Ministero dell'Ambiente e della Sicurezza Energetica

Parere n. 1.094 del 22 maggio 2024

Progetto:	<p style="text-align: center;">Verifica di ottemperanza</p> <p style="text-align: center;">Contratto Istituzionale di Sviluppo per il recupero e la rifunzionalizzazione dell'"Ex carcere borbonico dell'isola di Santo Stefano - Ventotene"</p> <p style="text-align: center;">Intervento n. 3 "Realizzazione / adeguamento degli approdi all'Isola di Santo Stefano".</p> <p style="text-align: center;">Condizione ambientale n. 6 del Decreto VIA n.142 del 11 luglio 2022</p> <p style="text-align: center;">ID_VIP: 11199</p>
Proponente:	<p style="text-align: center;">Agenzia Nazionale per l'attrazione degli investimenti e sviluppo d'impresa - Invitalia S.p.A.</p>

Per quanto riguarda la condizione ambientale n. 6

Figura 125 - Mappa di sintesi dell'analisi geomorfologica e cinematica dello Scalo n.4.

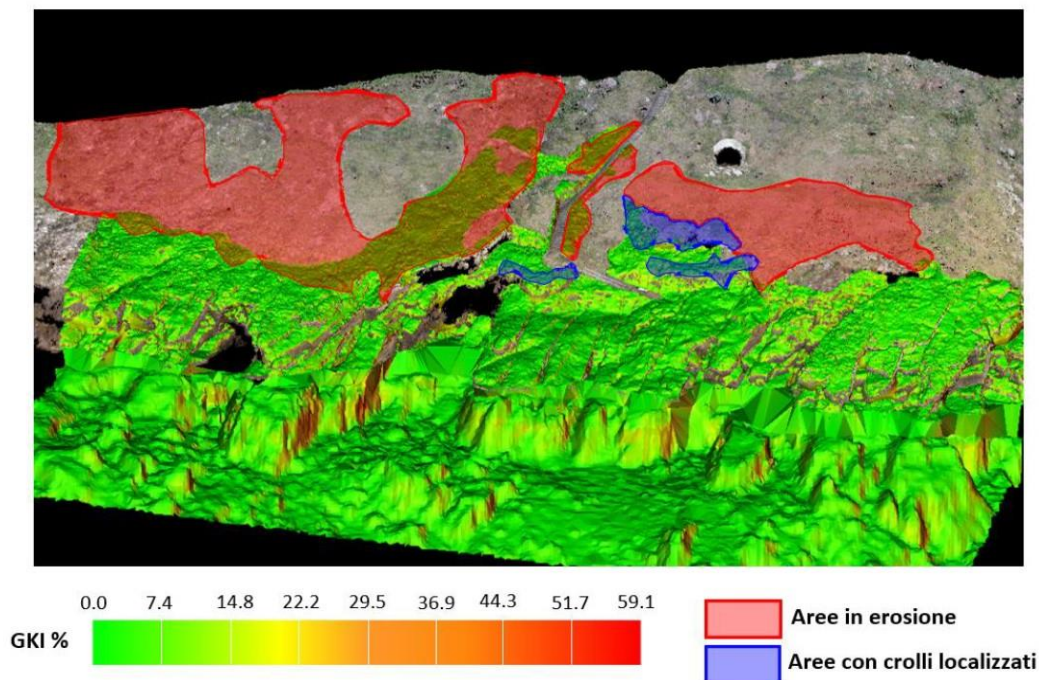
- La mappa di sintesi dello Scalo n.4 (Figura 125 della relazione 2017E037INV-02-D-GE-IND002 rev.2) mostra quattro aree in erosione, localizzate principalmente su zone con una acclività media che terminano sulle pareti della falesia o della scala che conduce al carcere; nella zona nord sono presenti anche tre aree di estensione ridotta caratterizzate da possibili crolli localizzati, situate principalmente al contatto con la parete della falesia. Dal punto di vista dell'analisi cinematica abbiamo un valore diffuso medio-basso dell'indice globale, ma sono presenti numerose aree localizzate con valori elevati principalmente lungo le pareti dell'insenatura presente a sud della zona di approdo, compresa la zona in cui è stato registrato il crollo, e lungo le pareti della scalinata che conduce al carcere.

Figura 126 - Mappa di sintesi dell'analisi geomorfologica e cinematica dello Scalo Marinella.

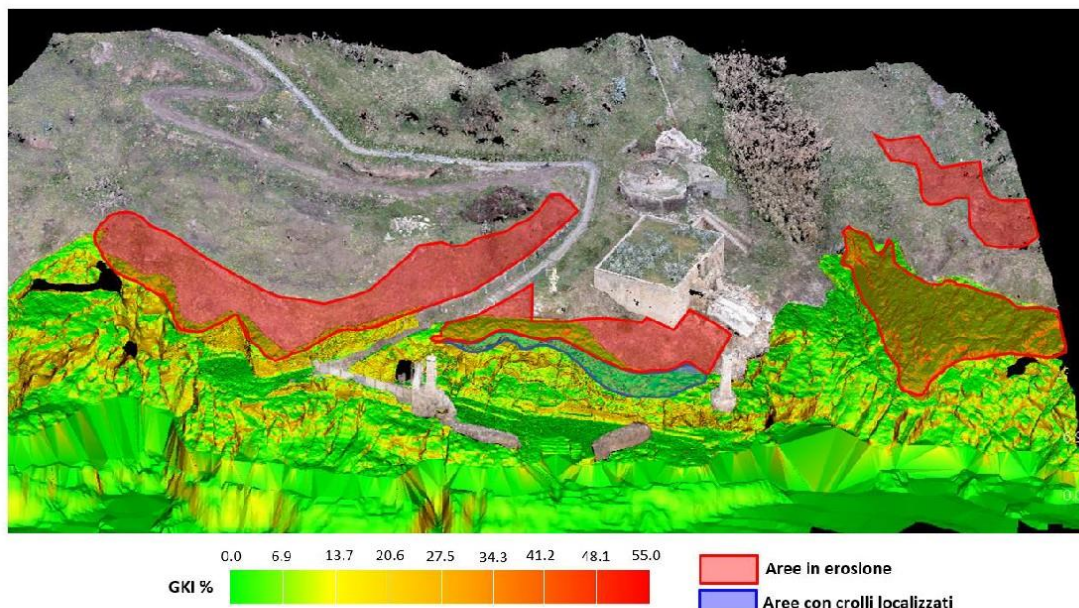
-La mappa di sintesi dello scalo Marinella (Figura 126 della relazione 2017E037INV-02-D-GE-IND002 rev.2) mostra quattro aree caratterizzate da erosione diffusa localizzate, come per lo Scalo n.4, su zone con una acclività media che terminano sulle pareti della falesia o su pareti con un acclività nettamente più alta; nella parte alta della parete di fronte alla zona di approdo delle barche è presente un'area caratterizzata da possibili crolli localizzati. Dal punto di vista dell'analisi cinematica invece si evidenzia un valore medio di indice cinematico globale presente in modo diffuso su tutta l'area analizzata, con picchi presenti nella parete di fronte alla zona di approdo e nella parete sottostante la prima rampa della scalinata che porta al carcere, con fratture che proseguono anche sotto il livello del mare.

Prospetto dello Scalo della Marinella

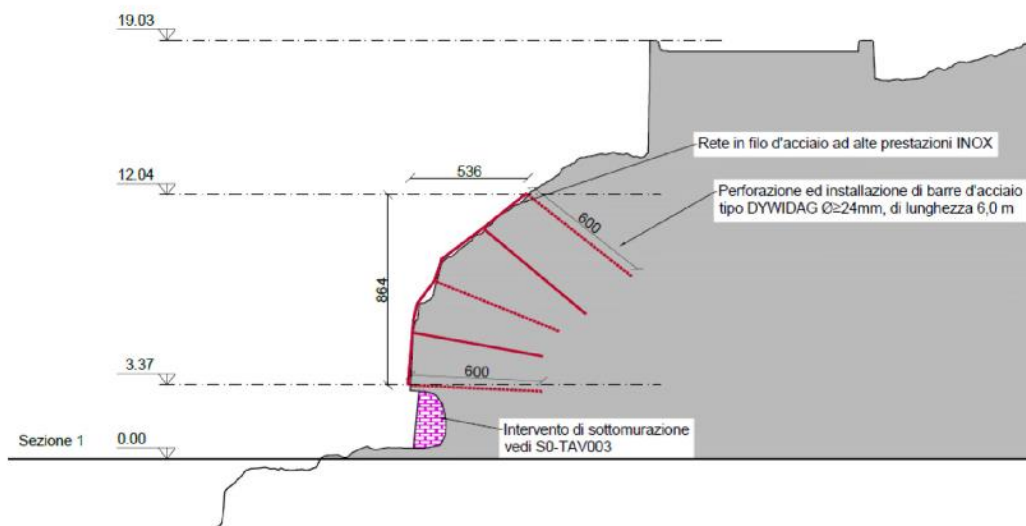
Il nuovo intervento di progetto prevede l'inserimento di barre tipo Dywidag diametro ≥ 24 mm, di lunghezza 6,0 m, nella parte inferiore, e 3,0 m, nella parte superiore, con una densità di circa di 1 barra ogni $6 \div 8$ m². Si prevede inoltre una rete metallica in filo inossidabile diametro =2 mm; la testa filettata di ciascun chiodo sarà dotata di un golfare che consente il collegamento delle chiodature con funi di acciaio diagonali diametro 12 mm. Funi di acciaio diametro 16 mm completeranno il sistema delle reti in sommità ed alla base. In ausilio e per la sicurezza della cantierizzazione dovrà essere predisposta una idonea "linea vita" sommitale.

Sezione tipo interventi allo Scalo della Marinella

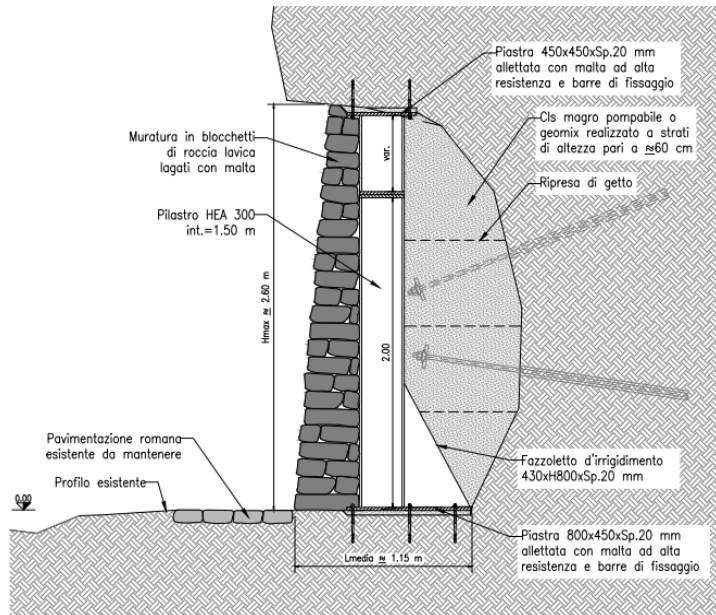
Al piede della falesia, nell'area prospiciente l'attuale scalo della Marinella, è presente un incavo antropico che sarà oggetto di un apposito intervento di riempimento per sottomurazione per la protezione dall'azione meccanica erosiva e demolitrice delle onde, dall'azione degli agenti atmosferici e di sostegno della parte aggettante. L'intervento della sottomurazione sarà costituito da pilastri costituiti da putrelle metalliche HE300A con passo 1,5 m, da inserire verticalmente, su apposite piastre terminali, allettate con malta ad alta resistenza, con metodologia idonea a "forzatura" per ottenere immediata messa in carico nei confronti di piccoli eventuali assestamenti; muretto di rivestimento in pietra lavica naturale montato con malta cementizia, con materiali e tessitura che saranno dello stesso tipo dei muretti esistenti nell'area dello scalo; riempimento della zona a tergo del muretto, da eseguire con calcestruzzo magro pompabile, necessario in quanto il muretto non resisterebbe all'impatto delle onde; barre d'acciaio da cementare e perforazioni da eseguire nella roccia e con testate sporgenti da inglobate nel riempimento, per completare la solidarizzazione fra tutti gli elementi, roccia, riempimento e muretto di chiusura frontale.
